**Всемирный форум для согласования правил
в области транспортных средств**Рабочая группа по вопросам освещения
и световой сигнализацииВосемьдесят третья сессия
Женева, 19–23 октября 2020 годаПункт 4 с) предварительной повестки дня
**Упрощение правил ООН, касающихся
освещения и световой сигнализации:
Правила № 149 ООН (устройства освещения дороги)**Пункт 7 а) предварительной повестки дня
**Другие правила ООН:
Правила № 53 ООН (установка устройств
освещения и световой сигнализации
для транспортных средств категории L₃)****Предложение по новым поправкам
к Правилам № 53 ООН и Правилам № 149 ООН****Представлено экспертом от Международной ассоциации
заводов-изготовителей мотоциклов***

Воспроизведенный ниже текст был подготовлен экспертом от Международной ассоциации заводов-изготовителей мотоциклов (МАЗМ), с тем чтобы разрешить установку систем адаптивного дальнего света (АДС) на транспортных средствах категории L₃. Настоящее предложение заменяет собой документ ECE/TRANS/WP.29/GRE/2020/13 и основано на неофициальном документе GRE-82-13, представленном на восемьдесят второй сессии Рабочей группы по вопросам освещения и световой сигнализации (GRE). Первоначальный вариант был обновлен для о

Рисунок

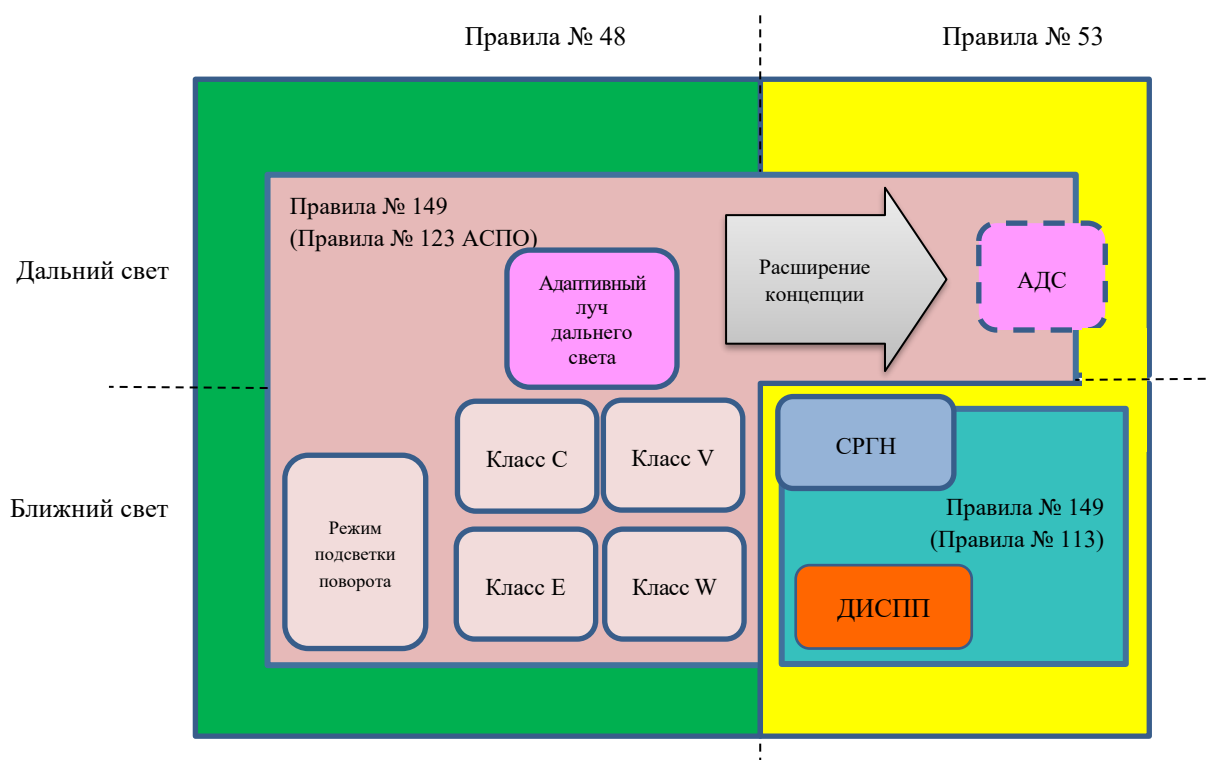
6. Ниже приведен рисунок, иллюстрирующий предлагаемое расширение области применения предписаний, касающихся АСПО.

Область применения предписаний, касающихся АСПО
